Groupe de travail de l'éclairage et de la signalisation lumineuse

Proposition d'amendements à la version originale de la Résolution d'ensemble sur une spécification commune des catégories de sources lumineuses

Communication de l'expert du Groupe de travail « Bruxelles 1952 » (GTB)*

Avant la feuille LR1/1, ajouter les nouvelles feuilles L1/1 à 5, ainsi conçues (voir les pages suivantes ; une page par feuille) :

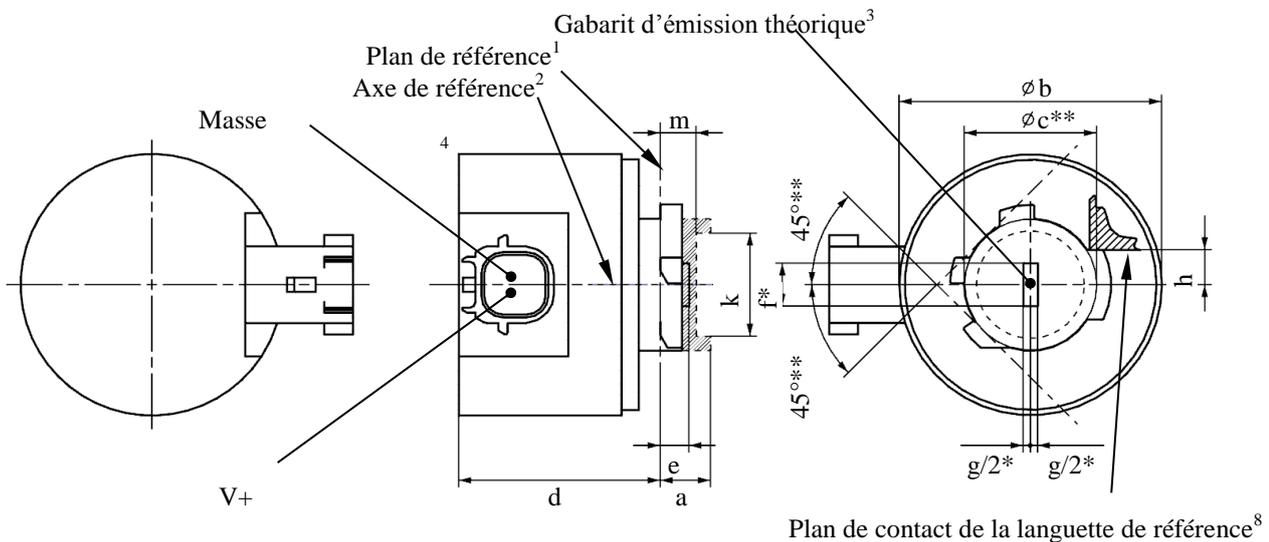
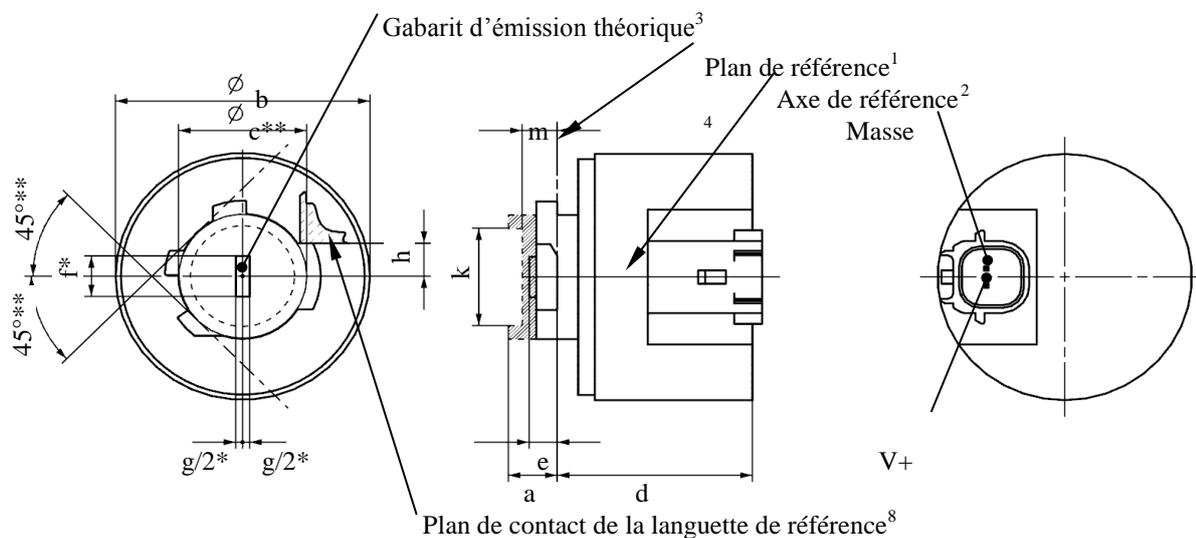
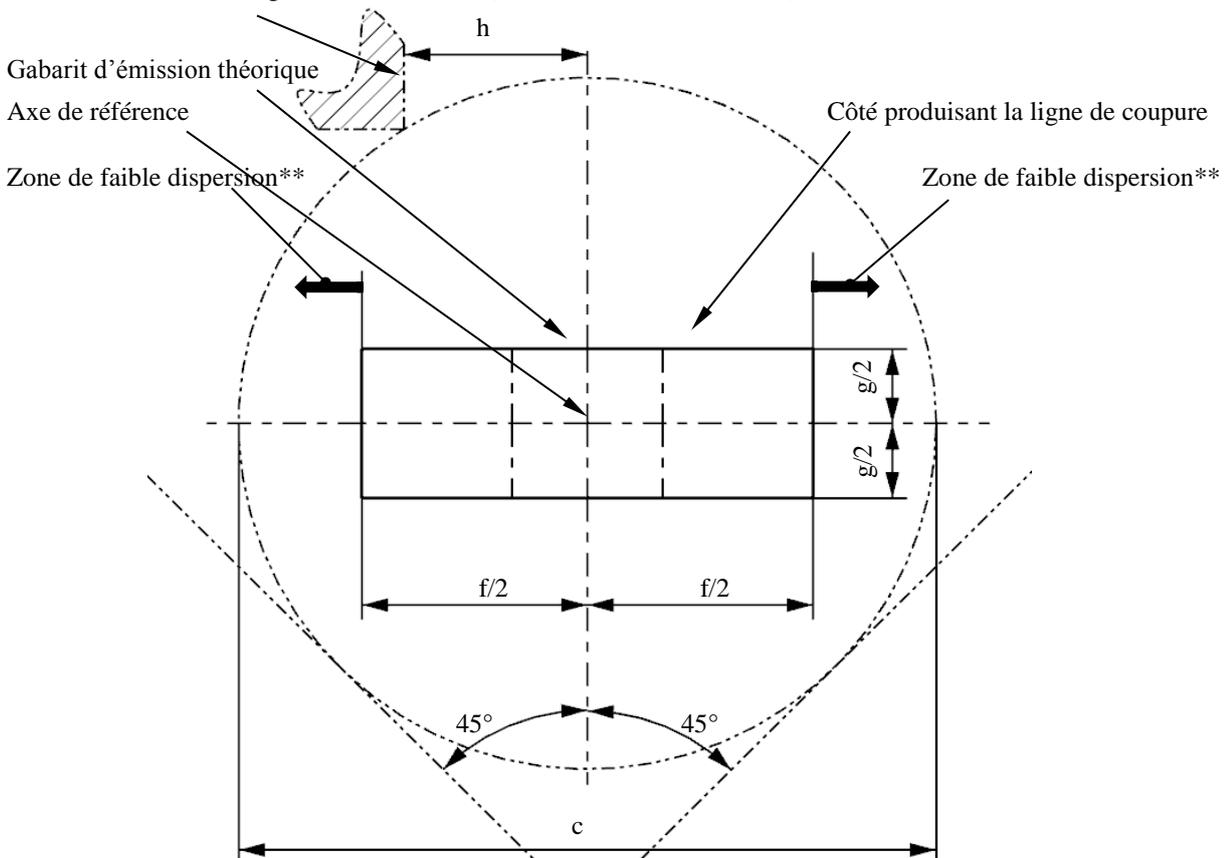
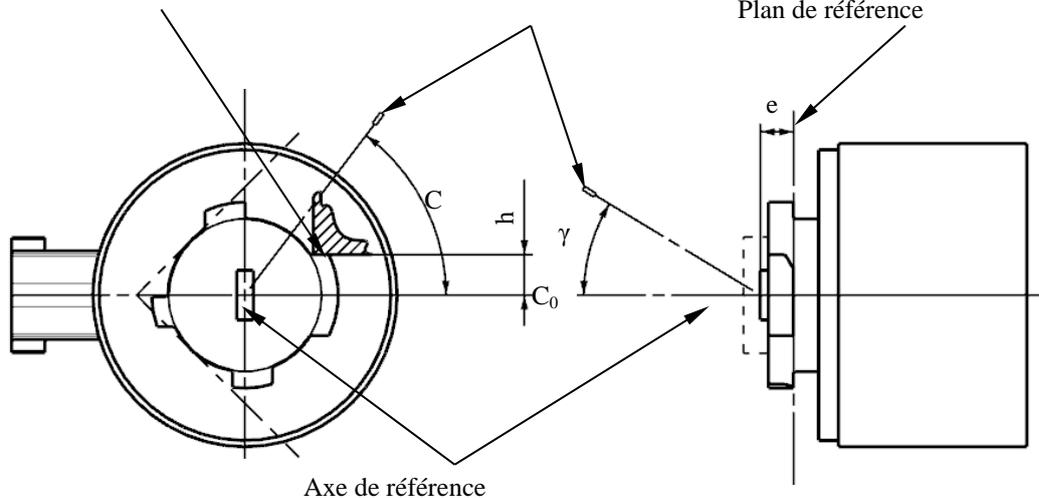
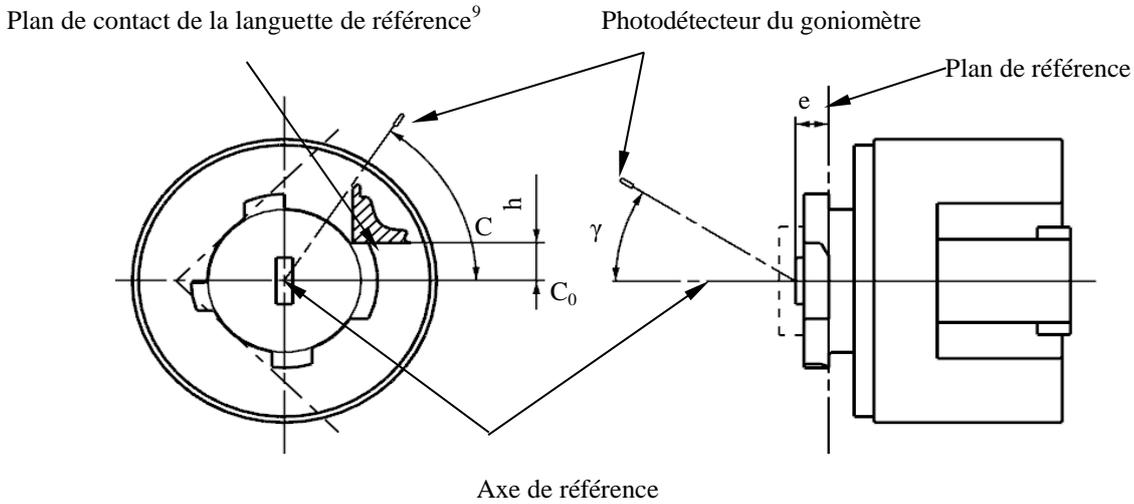
Le texte reproduit ci-après a été établi par l'expert du GTB en vue d'introduire une nouvelle catégorie L1 de sources lumineuses à diodes électroluminescentes (DEL) pour l'éclairage avant. La présente proposition fait partie d'une série qui comprend également des propositions d'amendements au Règlement n^o 128. Elle est fondée sur la version originale de la Résolution d'ensemble sur une spécification commune des catégories de sources lumineuses (R.E.5) (ECE/TRANS/WP.29/2016/111). Les modifications qu'il est proposé d'apporter au texte actuel de la Résolution sont signalées en caractères gras pour les ajouts ou biffés pour les suppressions.
